# 北港溪集水區卡努風災治理工程

## 林業及自然保育署公共工程生態友善機制檢核表

### E01 生態評估人員/民眾參與意見紀錄表

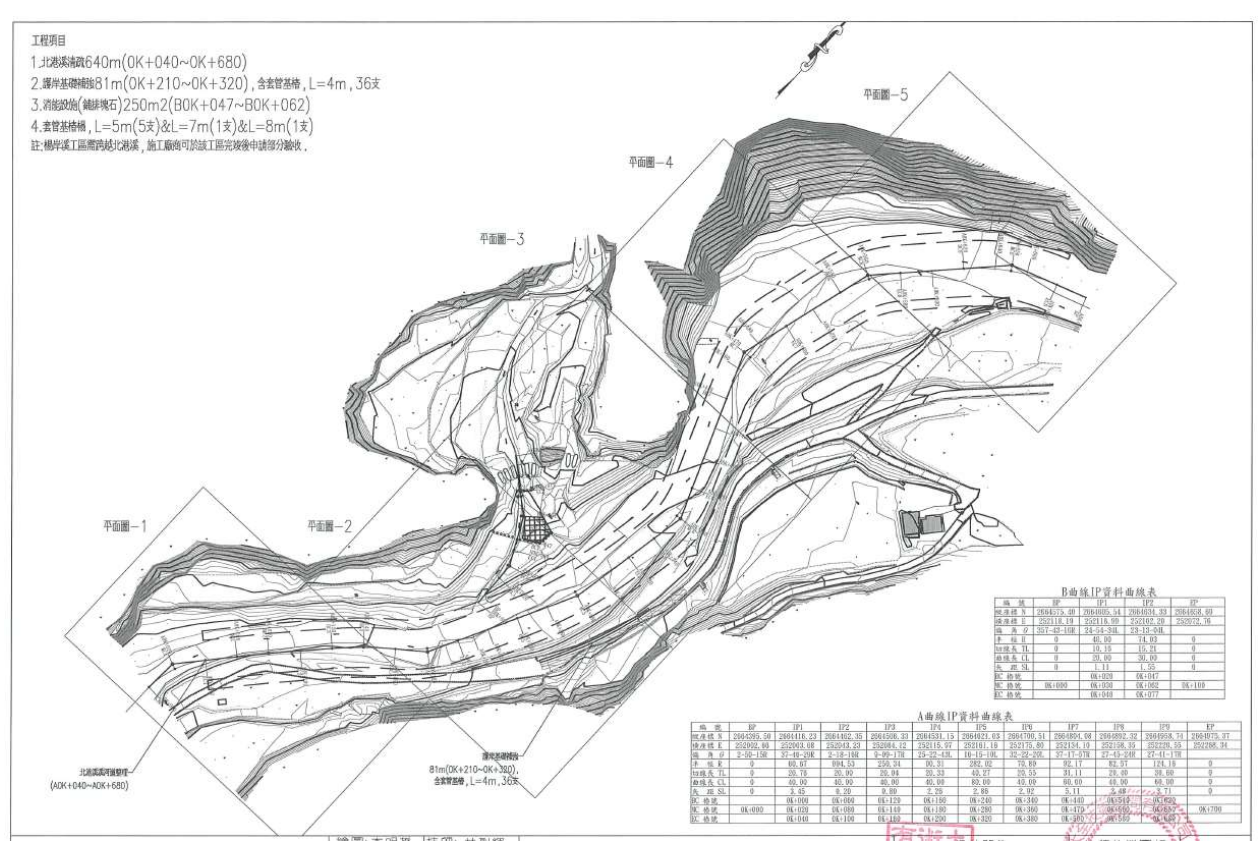
1. 請再說明北港溪清疏之必要性，建議應盡量減少擾動溪床環境。			
2. 依據前期調查資料，此區域記錄有臺灣間爬岩鰍、臺灣白甲魚、臺灣石鱖、明潭吻鰕虎等魚類活動，基樁施作及鋪排塊石等工程行為，應維持楊岸溪及北港溪匯流口之連結性，避免出現落差過大，使魚類無法溯游至楊岸溪流域。	目前僅於排樁間鋪設塊石導引水流

3. 初審現勘為枯水期間，楊岸溪水流尚能依照清淤整理之流路走(亦為本案規劃之水路)，但應考量豐水期之水量，目前規劃之構造物是否能如預期發揮作用，使流路依照規劃之水路匯流至北港溪。	目前僅於排樁間鋪設塊石導引水流，並定時整理匯流處河道導引水流

<p>陳暉玄/陳信翰(弘益生態有限公司/計畫專員)</p>	<p>已取消北港溪清疏，楊岸溪清理時禁止挖掘溪</p>
<p>4. 治理溪段經幾次清淤與治理後，底質環境趨向單一化，進而影響水域型態之多樣化，應規範清淤行為禁止挖掘溪床大塊石作為施工基材，保留溪床多樣化之底質環境。</p>  <p>治理溪段環境 113.02.06</p>	<p>床大塊石作為施工基材，保留溪床多樣化之底質環境</p>
<p>5. 本治理溪段涉及國土綠網關注河川「烏溪(北港溪)」及烏河流域(中上游及貓羅溪支流段)保域軸帶，治理工程應妥善掌握豐枯水期，盡量利用枯水期間進行施作，減少對水域環境之干擾。</p>	<p>目前規劃會於枯水期施工減少影響</p>
<p>6. 治理溪段為常流水環境，施工過程應導流或繞流方式保持常流水，施工便橋可利用涵管等方式，避免溪流水域斷流。</p>	<p>施工便道已設計涵管通過</p>
<p>7. 施工行為應避免干擾既有良好林相包括楊岸溪左右岸及北港溪左岸之環境，維持陸域良好棲地環境。</p>	<p>將減少干擾既有良好林相包括楊岸溪左右岸及北港溪左岸之環境</p>
<p>8. 楊岸溪與北港溪匯流口歷經多年整治(可見下列照片呈現)，可觀察自楊岸溪匯入北港溪流域之流路，雖於每次治理完後導引流路往45度角匯入北港溪，但在大水過後，水流皆會修正為筆直匯入北港溪，煩請在考量工法之可行性與成功性，避免未來將持續進行治理，不斷對水陸域生態造成擾動。</p>	<p>目前僅於排樁間鋪設塊石導引水流，並定時整理匯流處河道導引水流</p>

9. 鑒於大自然不可抗力，是否僅針對左側護岸毀損掏空部分進行補強，楊岸溪與北港溪匯流口於每次大水後巡查是否有淤積產生沖積扇之情形，再利用清疏作業整理即可。	沖積扇區域會於災後清理，治理北港溪左岸是為了避免在河水衝擊期間構造物損壞危及坡面安全的問題
10. 施工時間應避免晨昏施作，並禁止夜間施工，減少對野生動物活動之干擾。	遵照辦理
11. 工區所產生之工程廢棄物及一般垃圾，應做好垃圾分類，並統一集中處理，其中廚餘或其他民生垃圾應隨每日下工帶離工區，其餘工程廢棄物待工程完工後應一併清理並巡檢工區環境衛生，禁止掩埋或焚燒。	遵照辦理
12. 細審圖說應納入「生態友善措施平面圖」，其內容應包括「標示友善措施之工程平面配置圖」、「生態關注區域圖」及「工程生態情報圖」，並以條列說明本案納入之友善措施，生態檢核圖資請詳附件二。	遵照辦理
